## 東海第二発電所

### 内部溢水による損傷の防止等

東海第二発電所の溢水対策の変更について

平成29年7月21日  
日本原子力発電株式会社

循環水ポンプ出口伸縮継手対策概要  
(東海第二の特徴的対策)

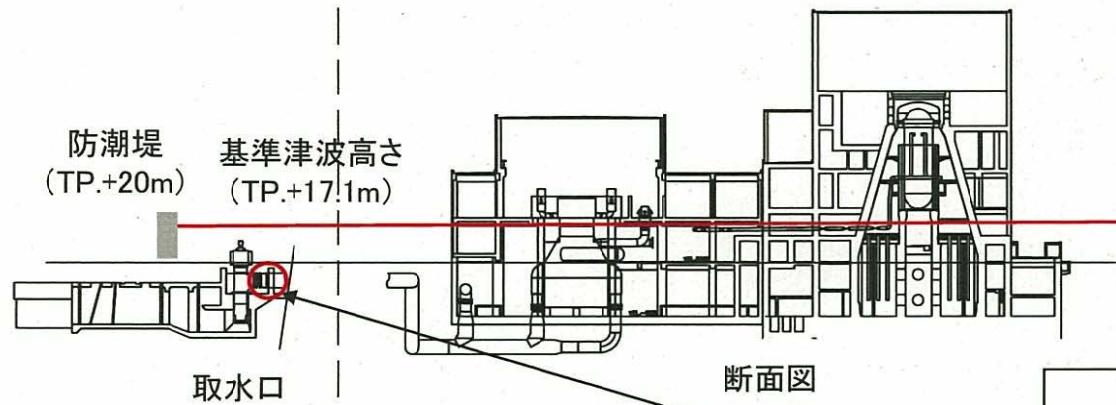
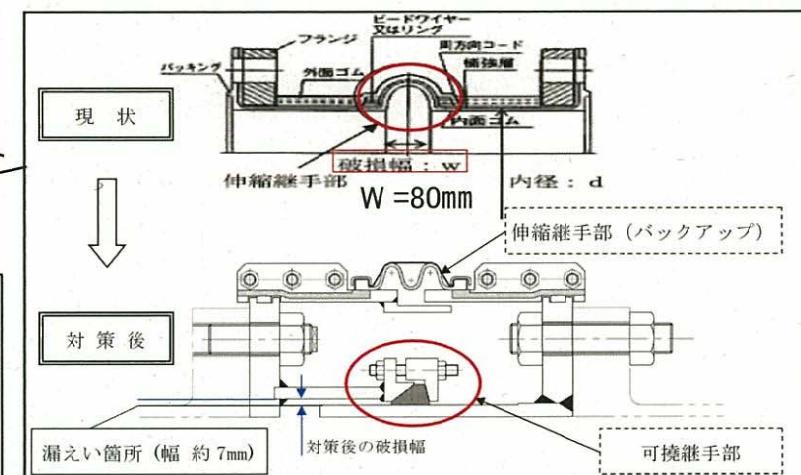
伸縮継手をクローザージョイントに交換し、単位時間当たりの浸水量を約10分の1に低減

継手の破損幅を  
80mmから  
7mmに削減し、  
浸水量を約1/10  
に低減させる
